DODATEK Č. 1 SMLOUVY O DÍLO

„Vsetínská nemocnice a.s. – realizace úspor energie“

OZNÁMENÍ ZMĚNY

ZMĚNOVÝ LIST		číslo ZL: 01
Zhotovitel:	1.VASTO spol. s r.o. Na Dolansku 295/9, 755 01 Vsetín IČ: 41084900	
Změnový list vystavil:	Zlínský kraj Tř. T. Bati 21 761 90 Zlín	
Datum:	13.5.2015	
Podepsaní zmocněnci potvrzují v souladu se Smlouvou o dílo tuto změnu rozsahu díla: Důvodem níže uvedených změn je provedení prací, které nebylo možno při zpracování projektové dokumentace pro realizaci stavby předpokládat. Změna byla vyvolána zjištěním skutečného stavu všech konstrukcí v průběhu bouracích prací na staveništi. Po zahájení demontáže stávajícího střešního souvrství a odstranění všech částí konstrukce byly účastníky výstavby iniciovány níže popsané změny. Popis a zdůvodnění změny: <u>Změna 1.1. SO 01 Objekt A - úprava skladby S2 střechy</u> Po provedení rozsáhlejšího sondování stávající konstrukce střechy budovy A byl přizván projektant k posouzení stávající konstrukce stropu. Bylo konstatováno, že oproti sondě provedené v rámci zpracování projektové dokumentace se vyskytují odchylky ve skladbě stávajícího hurdiskového stropu, kdy není v celé ploše rozneseno zatížení střechy na ocelové

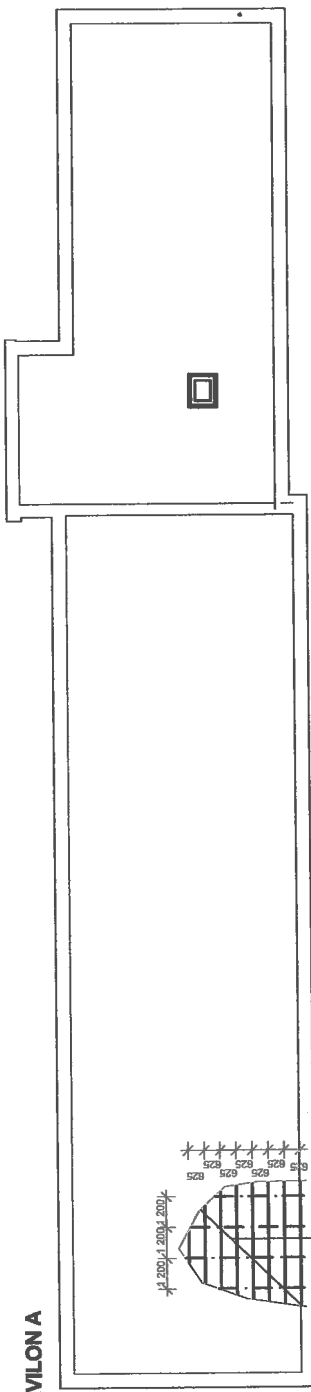
1.1. SO 01 **Objekt A** - úprava skladby S2 střechy1.2. SO 02 **Objekt G** – zvýšený rozsah vrstev stávající střechy k odstranění**Popis a zdůvodnění změny:**Změna 1.1. SO 01 **Objekt A** - úprava skladby S2 střechy

Po provedení rozsáhlejšího sondování stávající konstrukce střechy budovy A byl přizván projektant k posouzení stávající konstrukce stropu. Bylo konstatováno, že oproti sondě provedené v rámci zpracování projektové dokumentace se vyskytují odchylky ve skladbě stávajícího hurdiskového stropu, kdy není v celé ploše rozneseno zatížení střechy na ocelové nosníky a tudíž nelze bezpečně a technicky provést navrženou skladbu S2. Na základě zjištění Generální projektant částečně upravil navrženou skladbu střechy S2 objektu. V nové skladbě se polystyrenbeton nebude realizovat, ale bude nahrazen vzduchovou mezerou zakrytou roznášecí deskou z OSB 3 desek tl. 22 mm na samonosném roznášecím roštu z dřevěných hranolků. Stávající stropní nosné ocelové I profily hurdiskového stropu je třeba oboustranně obetonovat betonem pro dlouhodobou ochranu proti korozi. Následná parozábrana je nově přesunuta na roznášecí desku OSB3 a kotvena pomocí celoplošného kontaktního lepení. Zbývající část původní skladby včetně zateplení zůstává beze změn.

- SKLADBA STŘECHY**
- PRÁNY KÁČÍREK TL. 50mm
 - GEOTEXTILIE 200g/m2
 - HYDROIZOLACE PVC-P S ODOLNOSTÍ PROTI UV ZÁŘENÍ, TL. 2mm, CELOPLOŠNĚ LEPENÁ
 - TEPELNÁ IZOLACE Z MV, TL. 60mm, CELOPLOŠNĚ LEPENÁ
 - TEPELNÁ IZOLACE EPS 150S, TL. 120mm, CELOPLOŠNĚ LEPENÁ
 - SPÁDOVÉ KLINY EPS 150S, TL. 60-200mm, CELOPLOŠNĚ LEPENÁ
 - SAMOLEPIČÍ MODIFIKOVANÝ ASPHALTOVÝ PÁS, TL. 3mm S NOSNOU VLOŽKOU ZE SKELNÉ ROHOŽE
 - OSB III TL. 22mm
 - DŘEVĚNÝ ROST 80/60mm 6025mm - KOTVENO POMOCÍ ÚHELNIKŮ K OC. NOSNÍKŮM
 - STÁVAJÍCÍ STROPNÍ KONSTRUKCE CSD HURDIS A OC. NOSNÍKY 1180
- ZMĚNA SKLADBY**

Dle stanoviska GP Změna skladby nemá vliv na navržené tepelné technické vlastnosti nově budovaného zateplení střechy objektu. Tepelné technické parametry dle energetického auditu zateplení a dle PD zůstávají bez změny zachovány. Změna má vliv na cenu díla, ale nemá vliv na konečný termín dokončení díla.

FOTO objekt G

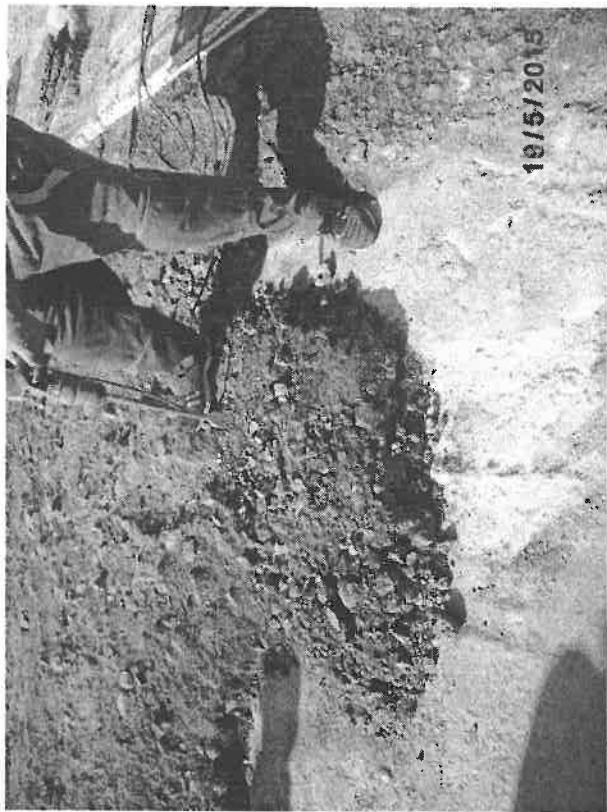
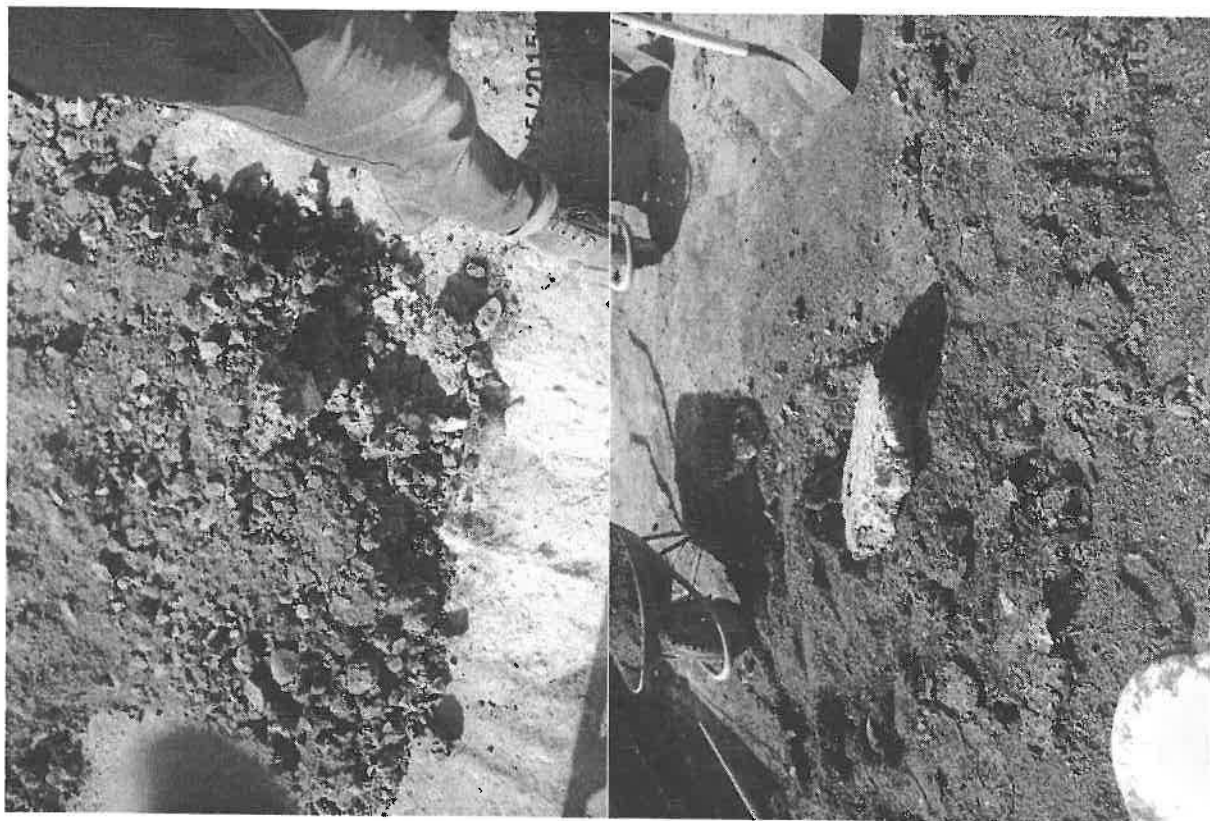
V rámci realizace zateplení střešního pláště budovy G při odstraňování stávajícího souvrství původního střešního pláště byla na části plochy cca 65 % střechy zjištěna škvárobetonová podkladní mazanina - spádová vrstva průměrné tloušťky 92 mm namísto sypké škváry. Podle stanoviska GP pro dodržení navržených parametrů projektu, statického zatížení a nutnosti nenavyšovat celkovou navrženou skladbu dle PD je nutno odstranit (odbourat a likvidovat) kompletní původní souvrství v celé zjištěné mocnosti. Jedná se o zvýšený nárůst bouracích prací při odstraňování škvárobetonové mazaniny ze stávající střechy objektu G a méně práce odstranění škváry. Zjištěná skutečnost neodpovídá dostupným podkladům v PD a sondám provedeným v rámci zpracování PD. Změna má vliv na cenu díla, ale nemá vliv na konečný termín dokončení díla.
